ITINERARIO RAGUSA-CATANIA

PROGETTO ESECUTIVO

VERIFICA DI COERENZA PE-PD E RECEPIMENTO PRESCRIZIONI

Relazione di coerenza tra PE e PD e di recepimento delle prescrizioni della Delibera CIPE n. 1/2020

Stralcio planimetrico sec.19 - Progetto Definitivo

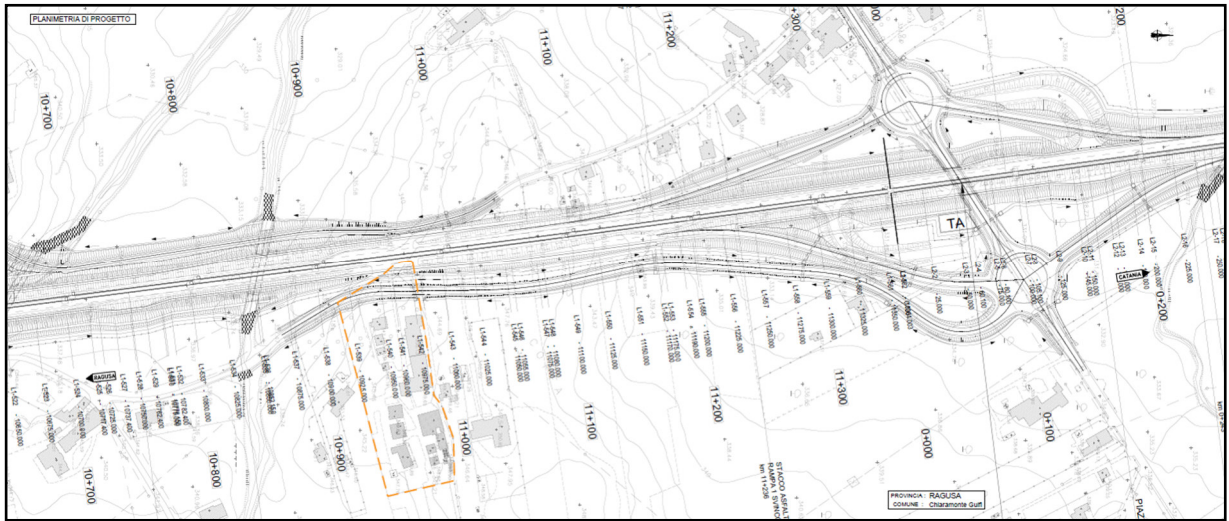
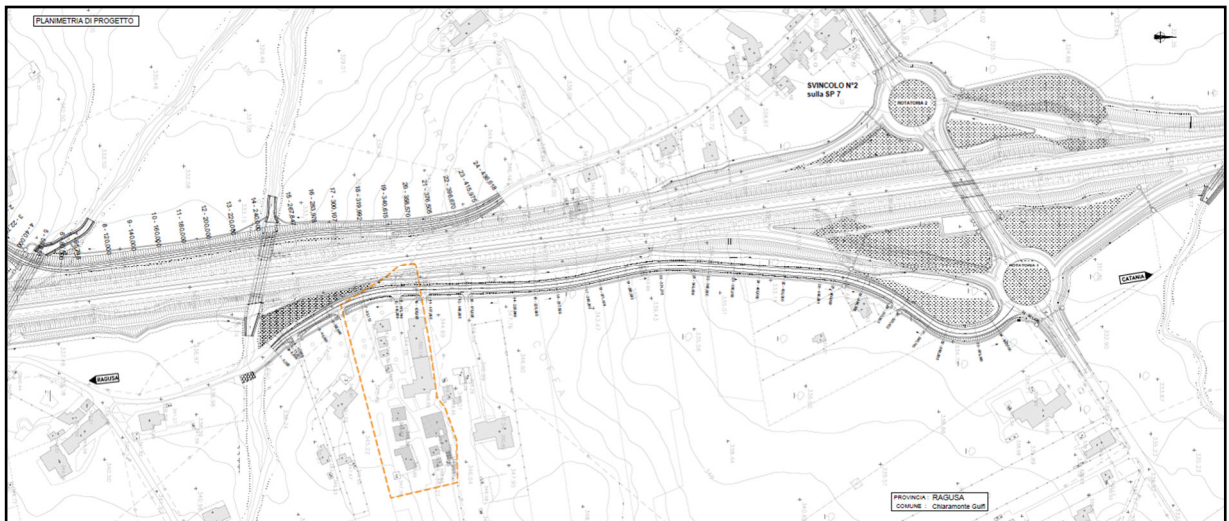
Prescr. 88) Approfondire la presenza del campeggio nel Lotto 1 al km 10.950 in destra al tracciato.

Nello specifico è stata ridotta la dimensione della piattaforma stradale della nuova viabilità a servizio dell'area in esame (sec.19) passando da una larghezza pari a 7 m prevista dal PD ad una di 6 m. Inoltre, sempre ai fini di limitare l'entità degli espropri ai danni dell'area di campeggio/centro comunitario evangelico, è stato traslato l'asse di tracciamento della sec.19 in modo da renderlo quanto più aderente possibile all'asse principale della statale oggetto di potenziamento.

La soluzione prevista in fase di PE prevede inoltre il ripristino di numerosi accessi privati che nella precedente fase progettuale non erano stati considerati.

Figura 5- Planimetria svincolo 10 – Confronto PD (in celeste) PE (in nero)

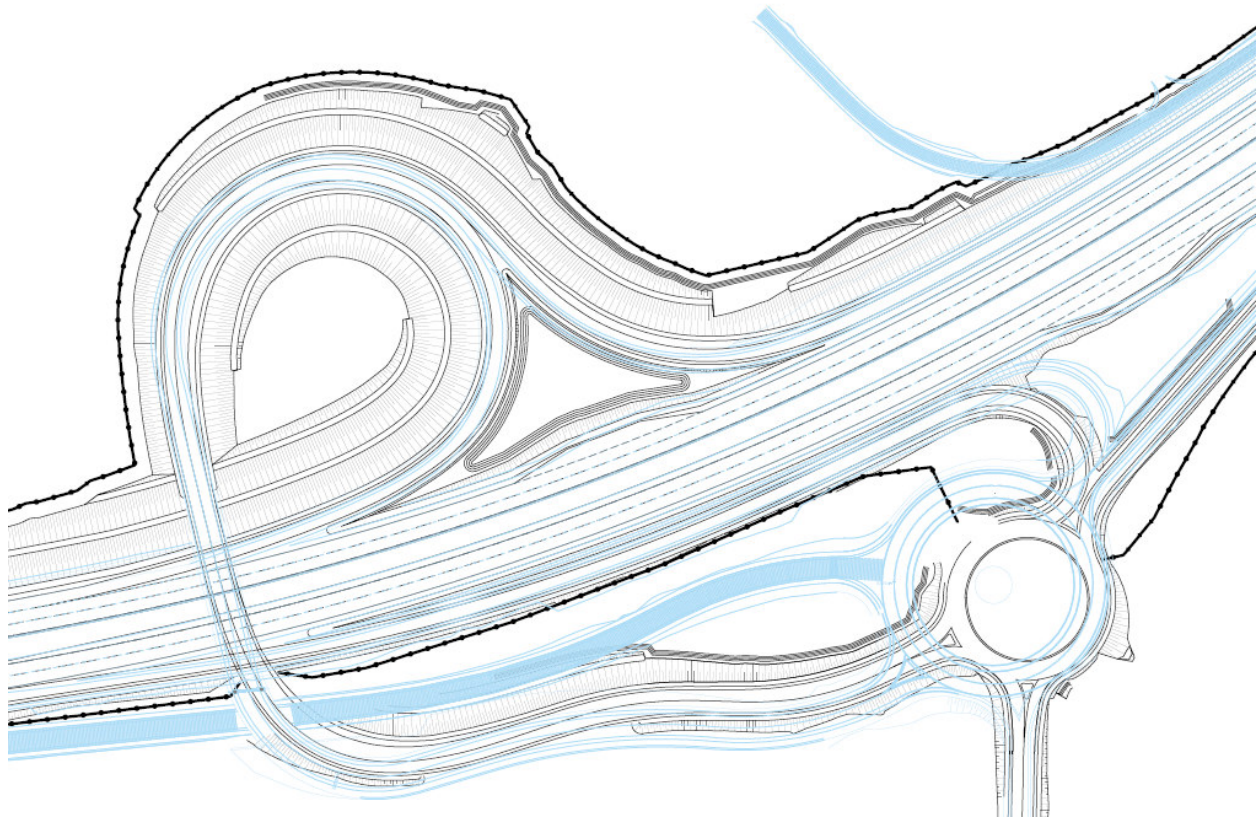
Prescr. 91) Recepire nell'ambito del progetto esecutivo le viabilità secondarie richieste dal Comune di Lentini al fine di garantirne il ripristino della circonvallazione interna, con la conseguente modifica dello svincolo n.10 la cui denominazione dovrà essere modificata da Lentini Zona Industriale a Lentini Centro, oltre ad una nuova viabilità ad est dell'attuale via Etna al piede della SS 194 in destra in direzione CT, come rappresentati negli elaborati grafici predisposti nella fase endo-procedimentale D00-T100-GE0001-C4-002-0B/003-0C (scala 1:10.000), D01-T1L8-CS010-1-P5-002-0C/003-0C (scala 1:5000) e D01-T1L8-CS011-1-P6-004-0C/005-0C (scala 1:2000).

Per rispondere a quanto richiesto nelle prescrizioni della delibera CIPE, lo Svincolo 10 è stato modificato dal punto di vista planimetrico, i raggi di curvatura sono stati modificati nel rispetto del D.M. 2006. Per quanto riguarda la rotatoria sono stati modificati posizione e raggio, infine, è stato migliorato l'innesto della rampa 3 in direzione Catania.

Figura 6 – Modellazione 3D del sottopasso ferroviario

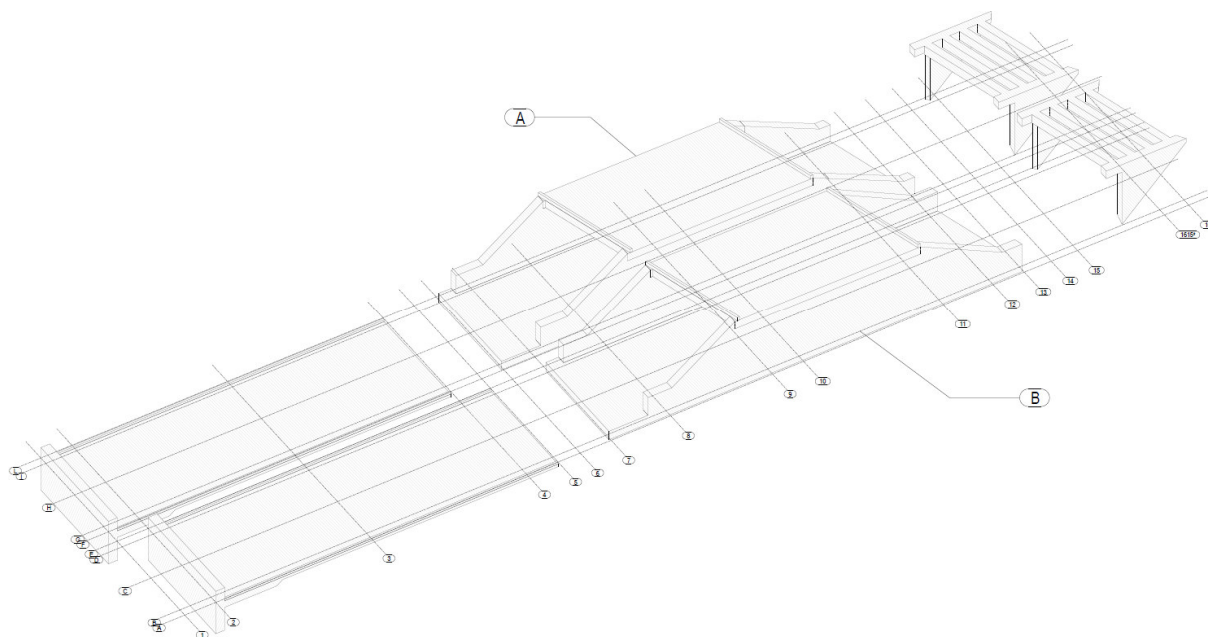
Prescr. 105) La progettazione del sottovia in corrispondenza dell'interferenza con la linea ferroviaria Siracusa-Catania nel lotto 8, dovrà essere effettuata tenendo conto del Manuale di progettazione delle opere civili di RFI, in particolare la Parte 2, Sezione II (RFI DTC SI MA IFS 001 A) e del Capitolato generale tecnico di appalto delle opere civili (RFI DTC SI SP IFS 001 A).

La prescrizione è stata ottemperata, nell'ambito della progettazione strutturale tenendo conto del manuale di progettazione di RFI. Il manufatto di attraversamento ferroviario non ha subito alcuna modifica rispetto al progetto definitivo a livello di carpenterie ed armature. L'ottemperanza a tale prescrizione ha consistito essenzialmente in un approfondimento della metodologia di calcolo. Durante la fase di progettazione è stato possibile confrontarsi con RFI, che ha richiesto di esplicitare vari calcoli e di approfondire le fasi esecutive dell'opera stessa.

Viadotto "Dirillo" – Prospetto: Confronto Progetto Definitivo (in alto) vs Progetto Esecutivo

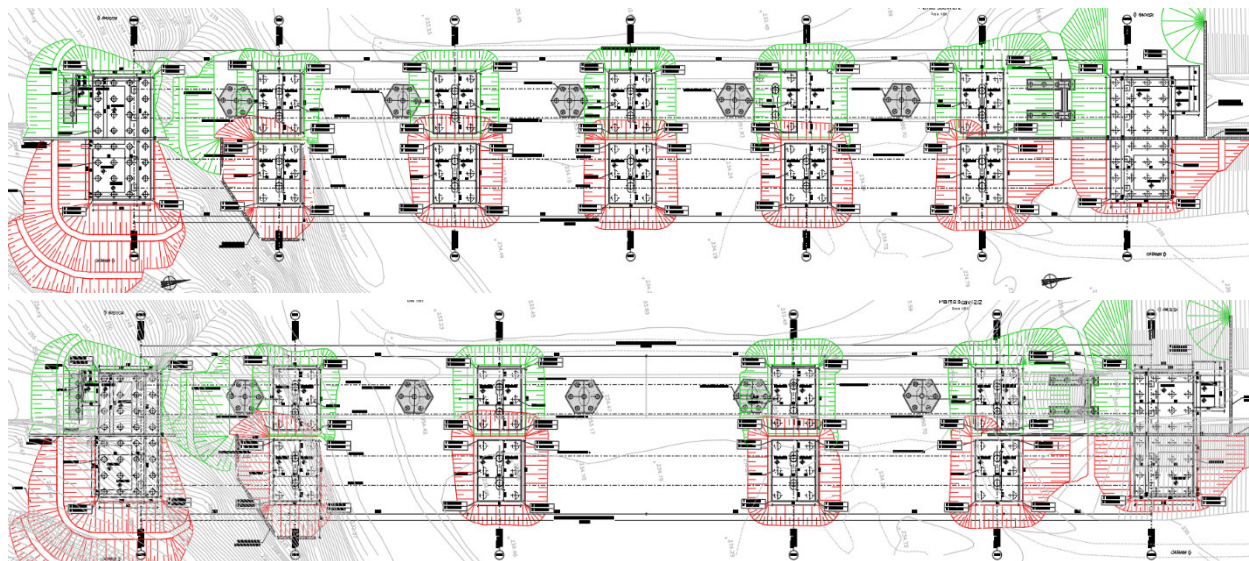
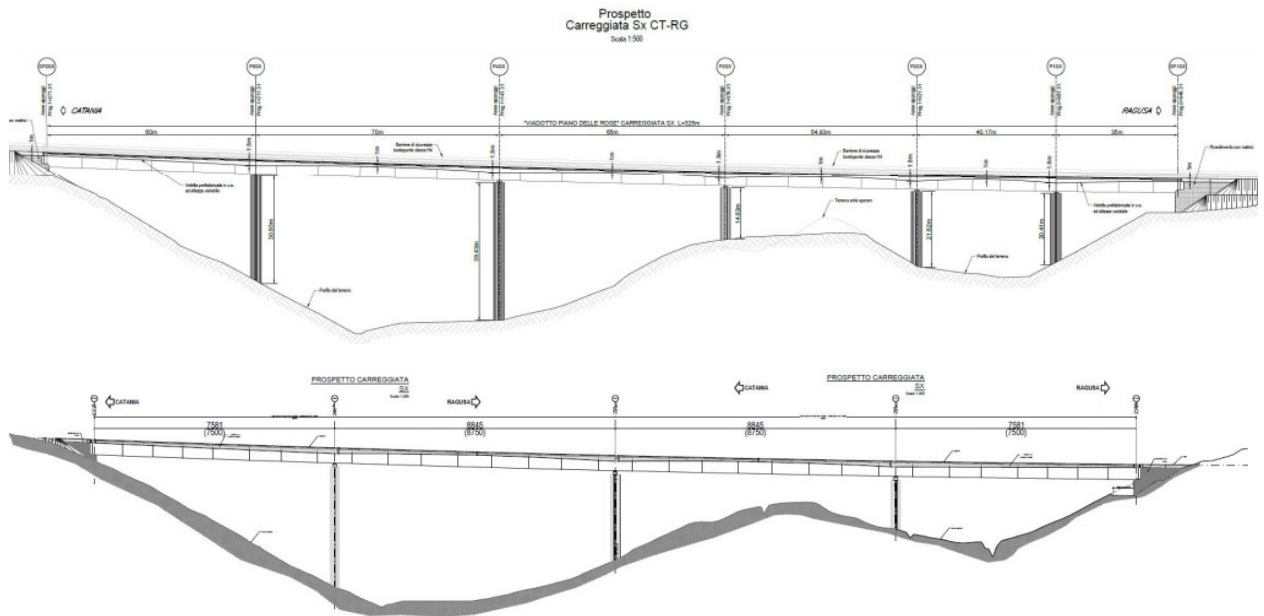
Prescr. 116) Ai fini della tutela paesaggistica, prima della definizione del progetto esecutivo dovranno essere condivise con la Soprintendenza di Catania soluzioni finalizzate a ridurre l'impatto paesaggistico della nuova struttura viaria facendo in modo che "le campate delle pile dei nuovi viadotti e in particolare dei viadotti Dirillo e Piano delle Rose siano il più possibile distanziate tra loro in modo da limitare l'effetto "muro" a seconda della prospettiva di osservazione".

Il Progetto Esecutivo è stato sviluppato riducendo il numero delle campate da sei a cinque con la seguente scansione delle luci: 34.5+45.5+66+45.5+34.5m. La carreggiata direzione Ragusa è sovrapposta al tracciato della strada esistente; la nuova scansione di luci è stata quindi influenzata dalla posizione delle fondazioni del viadotto esistente, che potranno essere solo parzialmente demolite (i pali di fondazione rimarranno in opera).

La variazione del numero delle campate non implica significative modifiche al sistema strutturale dell'impalcato che rimarrà sostanzialmente identico a quanto previsto nel PD; al più si ritiene opportuno un lieve incremento (da 2.2 a 2.5m) dell'altezza delle travi principali dell'impalcato al fine di avere una maggiore efficienza strutturale specie della campata da 66m. Le sottostrutture, a meno del riposizionamento, non subiranno modifiche rilevanti.

La riduzione del numero di pile ha permesso la mitigazione dell'"effetto muro" sul vallone attraversato. Sempre dal punto di vista dell'estetica dell'opera scansione delle campate risulta simmetrica e si ha una transizione graduale tra la lunghezza delle campate di riva e la campata centrale.
